CCR-VIA -- COMITATO DI COORDINAMENTO REGIONALE PER LA VALUTAZIONE D'IMPATTO AMBIENTALE

Giudizio n° 4399 **Del** **07/11/2024**
Prot. n° 24/0406022 **Del** **21/10/2024**

Oggetto: Intervento di difesa dalla erosione costiera in località Vignola nel Comune di Vasto

Tipo procedimento: Verifica di assoggettabilità a VIA ai sensi dell'art. 19 del D.Lgs. 152/06 e ss.mm.ii. con annessa V.Inc.A. ai sensi del DPR 357/1997 e ss.mm.ii. di competenza comunale

Fig. 3.18 Campo di corrente (m/s) – Onda direzione al largo 120°N (Tr 2 anni a sinistra, Tr 25 anni a destra) – configurazione di progetto I stralcio

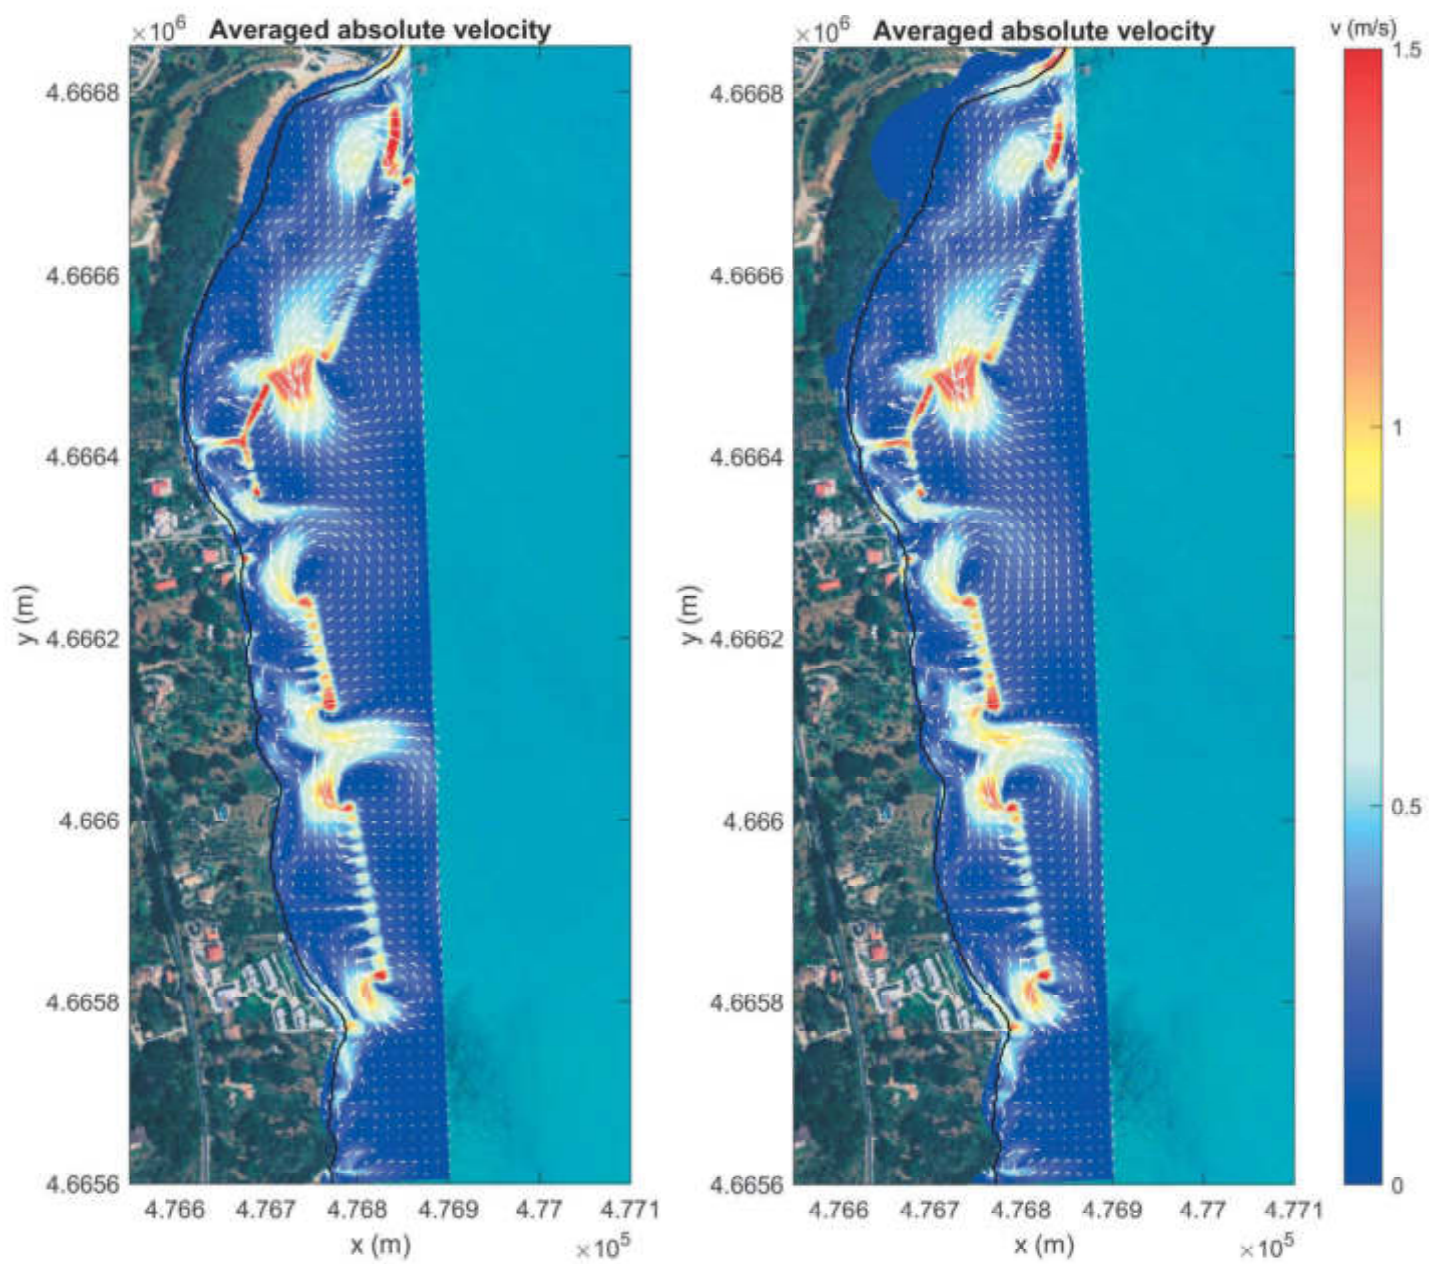
- 1. È necessario, sulla base di quanto indicato in premessa, produrre quanto richiesto con giudizio n. 4281/2024 riportando nello SPA gli scenari idrodinamici con specifici tempi di ritorno, con le considerazioni sulle altezze d'onda di progetto dei massi, sulle altezze d'onda agenti sulle opere, sulle correnti sia di rip che di longshore indotte dal frangimento delle onde sulle opere.**

Le mappe relative alla circolazione idrodinamica presentano le correnti di ritorno massime nei varchi, caratteristiche dei litorali difesi da opere sommerse, con valori massimi prossimi o inferiori a 1.5m/s e concentrate negli estremi delle pocket-beach. Nei tratti di spiaggia, normalmente occupate dalla balneazione, nella configurazione di progetto si hanno velocità inferiori o prossimi rispetto alla configurazione attuale.

Dalle mappe di circolazione è inoltre evidente l'effetto positivo del primo pennello sommerso da realizzare in prossimità dell'estremo Nord della spiaggia di Vignola sia in termini di abbattimento dell'altezza d'onda significativa sia nei confronti della corrente longitudinale che si attiva allo stato attuale con le onde da N-NE per la particolare orientazione della costa (vedi Fig. 2.1) e che in assenza del pennello è una delle cause principali dell'erosione in corso nella spiaggia di Vignola.
